Mission régionale d'autorité environnementale

**Avis sur le projet d'installation d'une centrale photovoltaïque
au sol sur des surfaces agricoles
à Cusey (52) porté par la société Valeco**

n° réception portail : 003259/A P
n°MRAe 2025APGE79

Figure 2: Une installation compatible avec un élevage ovin

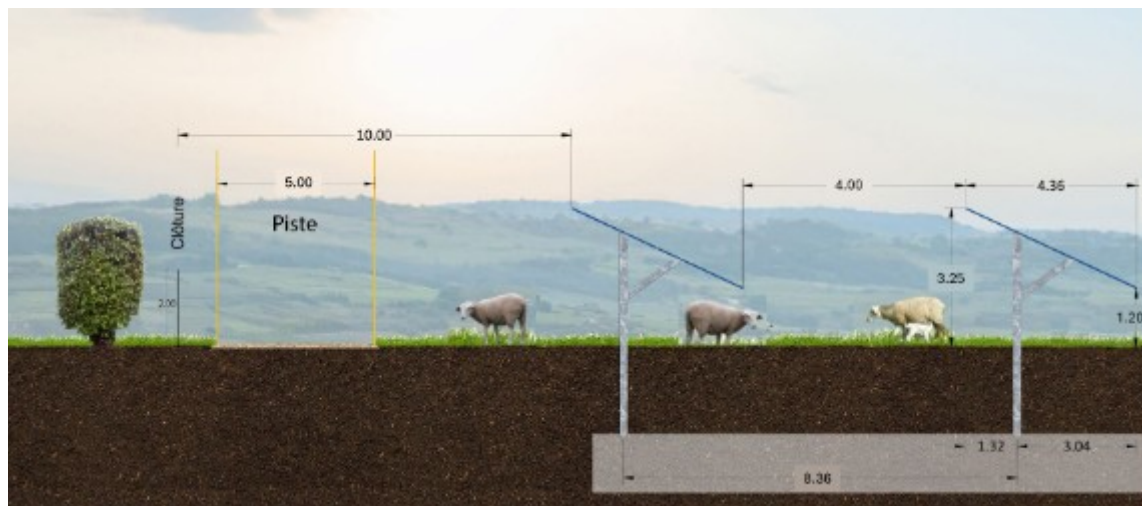
Afin de rendre l'installation compatible avec l'élevage ovin, selon l'étude d'impact, les structures porteuses (ou tables photovoltaïques) seront installées sur plusieurs rangées fixes, toutes inclinées à 25°, et ayant un espacement des rangées (centre à centre) de 8,36 m. Le point le plus bas des panneaux sera situé à 1,20 m du sol et à 3,25 m au point le plus haut. Les fondations assurant l'ancrage au sol et la stabilité se composent de pieux battus ou de pieux vissés dans le sol, à une profondeur qui sera déterminée selon les recommandations de l'étude géotechnique qui sera réalisée en amont du chantier.

La justification des avantages et inconvénients au plan environnemental que présente cet aménagement, n'est pas présentée dans le dossier.

L'Ae recommande au pétitionnaire de justifier ce choix d'aménagement au regard de son bilan environnemental et d'établir, en lien avec les services de l'État et la Chambre départementale d'Agriculture, un retour d'expérience à l'issue d'une première période d'exploitation de 3 ans sur le bon fonctionnement d'une production agricole, avec évaluation des éventuelles pertes de rendement et des impacts tenant compte des intrants utilisés, couplée à une production énergétique.

Figure 3: Plan de masse du projet

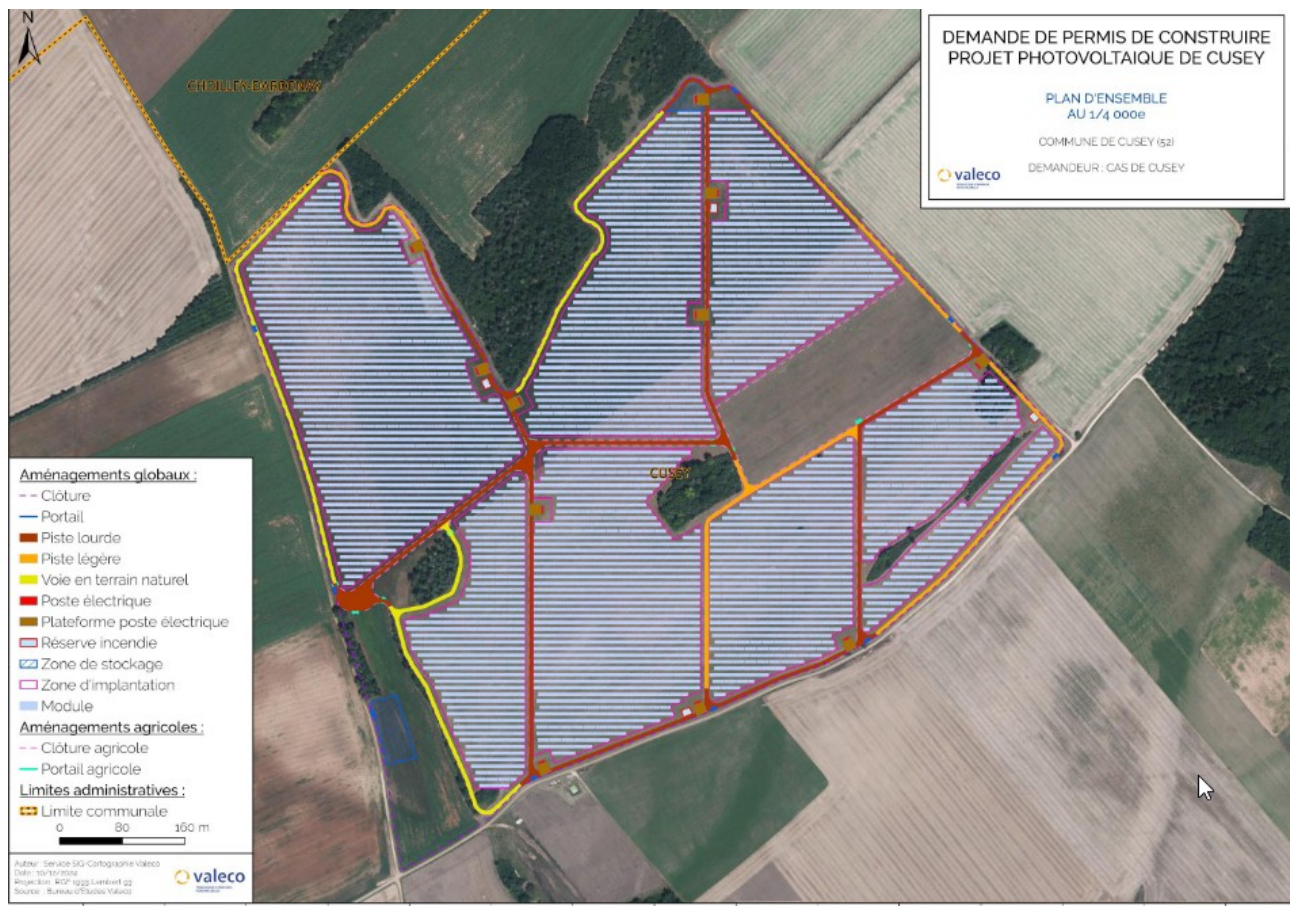
Concernant la protection contre les risques d'incendie en forêt qui s'accroissent avec le changement climatique, l'installation sera équipée de 4 citernes. L'Ae relève la présence d'espaces boisés en limite nord-ouest de la ZIP, et de quelques espaces boisés à l'intérieur de la ZIP. Une bande pare feu de 5 m servant de zone tampon entre les lisières boisées et les installations photovoltaïques a été proposée par le pétitionnaire. Pour ce type d'installation, les SDIS préconisent une distance minimale entre 25 et 50 m.

L'Ae recommande au pétitionnaire de maintenir une distance minimale de 50 m pour la bande pare feu par rapport aux lisières boisées.

Figure 6: Une vue illustrant les habitats de la ZIP

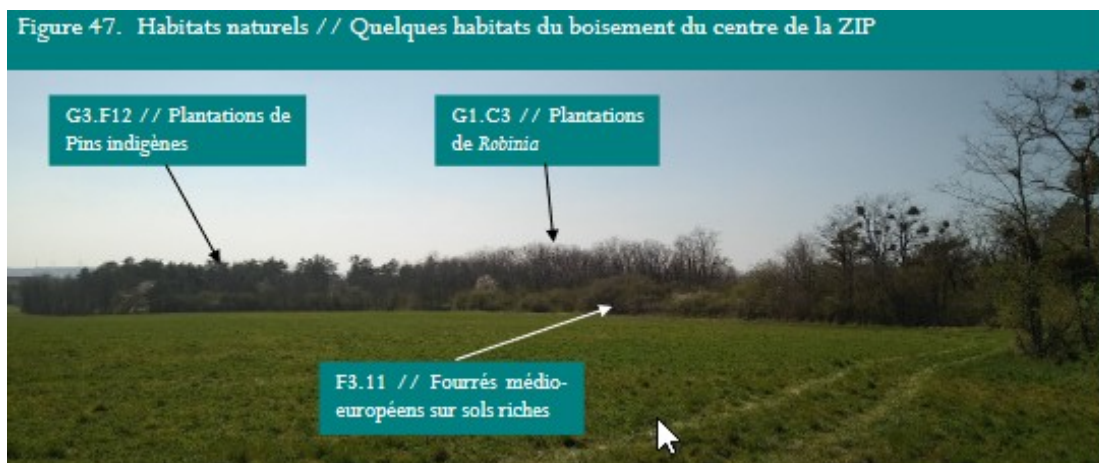
Dans l'avis du 3 mars 2023, l'Ae considère qu'au regard de l'important foncier consommé par le projet, et au-delà des avantages que présente le dossier sur la protection de la ressource en eau par les économies d'intrants (engrais, pesticides) notamment utilisés pour la céréaliculture intensive qui sera abandonnée, les engagements relatifs à la protection de l'environnement méritent d'être pérennisés en ce qui concerne la haie périphérique créée et l'ensemble des boisements, en y intégrant la parcelle boisée de 9,3 ha située au nord-ouest de la centrale.

L'Ae regrette vivement que cet aspect ne soit pas pris en compte dans le présent projet ainsi que la recommandation qu'elle a formulée sur ce point dans son avis de 2023.

L'Ae recommande au porteur de projet et au propriétaire de mettre en place une obligation réelle environnementale (ORE) qui constitue le meilleur dispositif foncier adapté à ce type de projet de protection de l'environnement.
